Jõhvi keskväljaku ja Jõhvi Mihkli kirikut ümbritseva avaliku ruumi arhitektuurivõistlus

ARHITEKTUURI-
VÕISTLUSE
TUTVUSTUS JA
PARIMAD TÖÖD

02 / 2025

„SIIL“

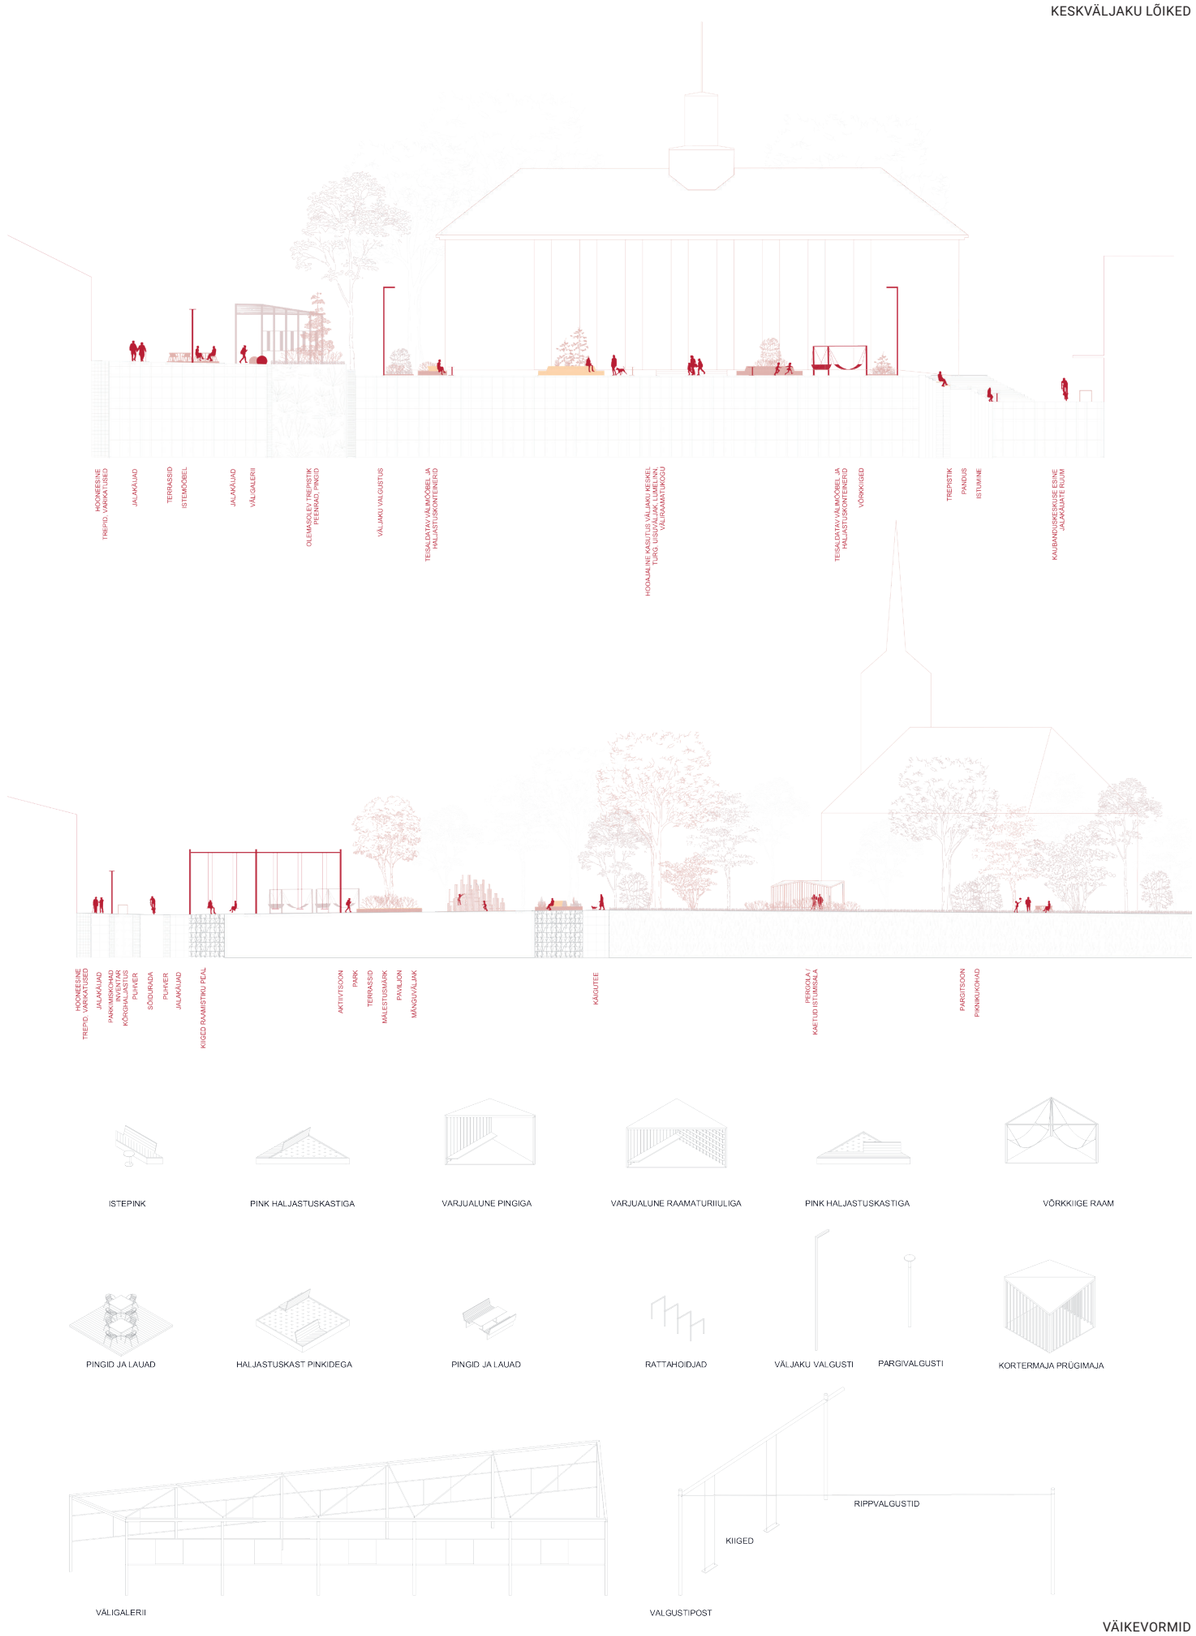
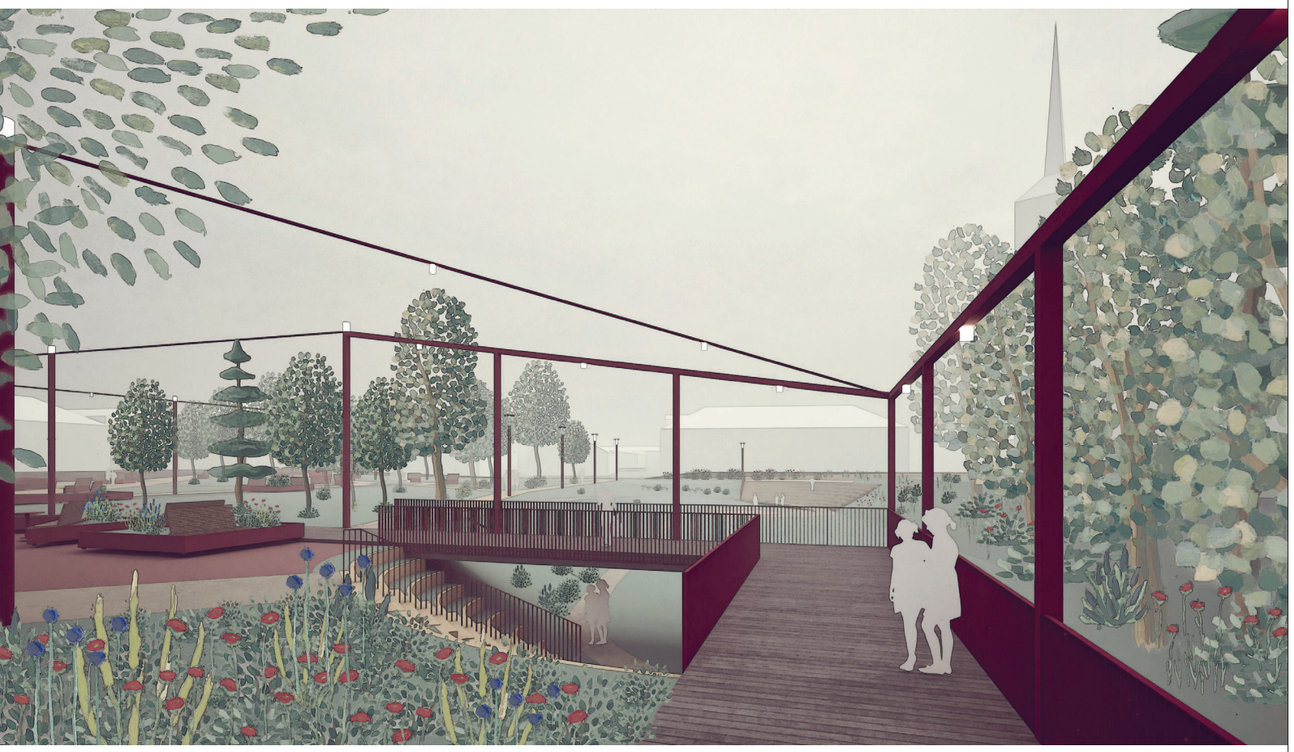
- Žürii hinnangul teevad visuaalid võistlustööle karuteene, mõjudes süngelt ja eksitavalt, nagu oleks tegu väljasurnud linnaga. Pole aru saada, kuidas piltidel valgetena näidatud hooned toimiksid.

- Lahendus on üles ehitatud kolmnurkse geomeetria peale, mis mõjub agressiivselt ja sõidab muuhulgas ka vallikraavi sisse. Samas kontsentreerib see kõik tegevused kokku, tekitades loogilise aktiivse tsooni ning jättes ülejäänud osa pigem rahulikuks.

- Keskväljakul on üle poole alast jäetud parklale. Parkimine on küll vajalik, aga oodati pigem mitmeotstarbelisi ning muudetavaid lahendusi. Kuid sümpaatne on astmestikule lisatud kaldtee, on mõeldud ligipääsetavusele.

- Metallist elemente tundub olevat liiga palju, näiteks lava ümber oleks nagu tööstusmaastik.
- Silla nurk ulatub vallikraavi kohale, mis plaanil vaadates toimib, kuid tegelikkuses võib tekkida konflikt. Samas moodustavad metallist pergolad, väikevormid selge ja läbimõeldud terviku mis selgelt eristub ülejäänud töödest. Julge töö!

- Võistlustöös on tegeletud ka loodepoolse monumendi ümbruse korrastamisega.
- Kokkuvõttes on lahendus läbitöötatud ja põhjalik, tehes Jõhvist teistsuguse linna kui tänane. Võistluse eesmärk oligi täna valitsevat olukorda muuta. Siiski on žürii silmis mõne teise võistlustöö autoritel see paremini õnnestunud.
